BRUXELLES. Parc du Cinquantenaire

PERMIS UNIQUE: Installer une guinguette estivale au Parc du Cinquantenaire pour une durée de 5 mois et demi pour 4 années (2026 à 2029)

Avis conforme de la CRMS

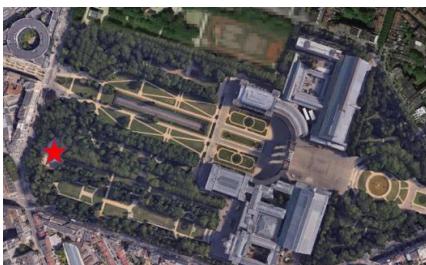
Concernant le Parc du Cinquantenaire, la CRMS demande l'étude d'une solution pérenne plutôt que la répétition annuelle d'installations temporaires. Cette solution pourrait prendre la forme d'un aménagement au sein d'un bâtiment existant ou d'un petit édicule, associé à un espace extérieur approprié. Une telle proposition devrait être intégrée aux objectifs des dossiers de restauration du parc, actuellement en cours.

En attendant, *la CRMS rend un avis favorable sur la présente demande sous les conditions suivantes :*

- L'installation du mobilier doit être strictement limitée au périmètre d'exploitation indiqué sur le plan d'implantation, de manière à éviter l'envahissement sur le site classé et à laisser de l'espace libre pour les autres utilisateurs du site ;

- Toutes les mesures de précaution doivent être prises pour éviter tout dégât aux revêtements de sol. Le système de fixation de la structure ne devra pas se faire par ancrage au sol, mais par lestage ;
